第2回ワークショップニュース

～みんなで考えた遊具広場プランを最終確認しよう！～

第2回 向山公園ワークショップを開催しました

◎最終プラン

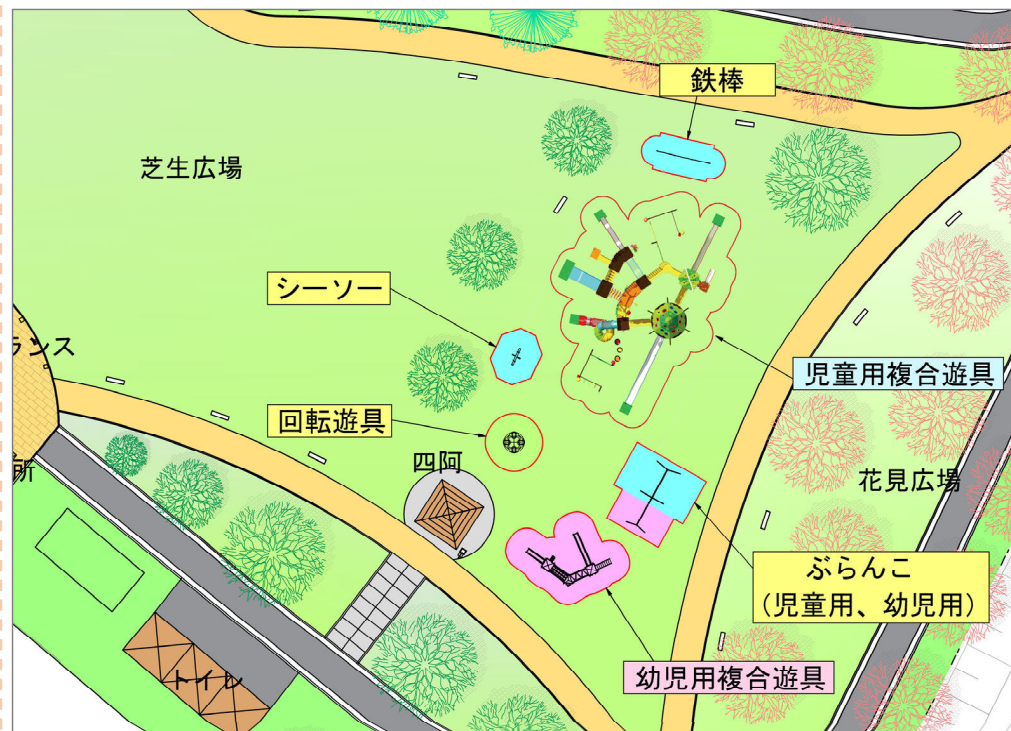
- 児童用複合遊具
 - ・展望台から桜を正面に眺められる位置に配置する
- 幼児用複合遊具
 - ・高低差がなく小さい子でも安全に遊べるインクルーシブタイプを設置する
- ぶらんこ（幼児用2連と児童用2連）
 - ・ネット座面のぶらんこは激しく遊ぶ危険性があるためサポート付の幼児用ぶらんこを設置する
 - ・幼児用ぶらんこ児童用ぶらんこは分けて配置する
- 鉄棒
 - ・1.1～1.7m程度の児童用の3連鉄棒を設置する
- シーソー
 - ・振り子のように動く幼児用シーソーを設置する
- 回転遊具
 - ・みんなで遊べる背もたれのある回転遊具を設置する
- その他
 - ・砂場は衛生管理が難しいため設置しない方がよい
 - ・遊具周りにベンチをたくさん設置してほしい

- 児童用複合遊具
 - ・メインエントランスを入ってすぐに全体像が見える位置に配置する
- 幼児用複合遊具
 - ・高低差がなく小さい子でも安全に遊べるインクルーシブタイプを設置する
- ぶらんこ（幼児用+インクルーシブの2連、児童用2連）
 - ・幼児用はサポート付の製品を設置する
 - ・みんなで乗れる円盤型のグループぶらんこを設置する
 - ・幼児用ぶらんこ児童用ぶらんこは分けて配置する
- 鉄棒
 - ・0.9～1.3m程度の幼児から児童まで遊べる3連鉄棒を設置する
- シーソー
 - ・最大8人で遊べる十字シーソーを設置する
- 回転遊具
 - ・みんなで遊べる背もたれのある回転遊具を設置する
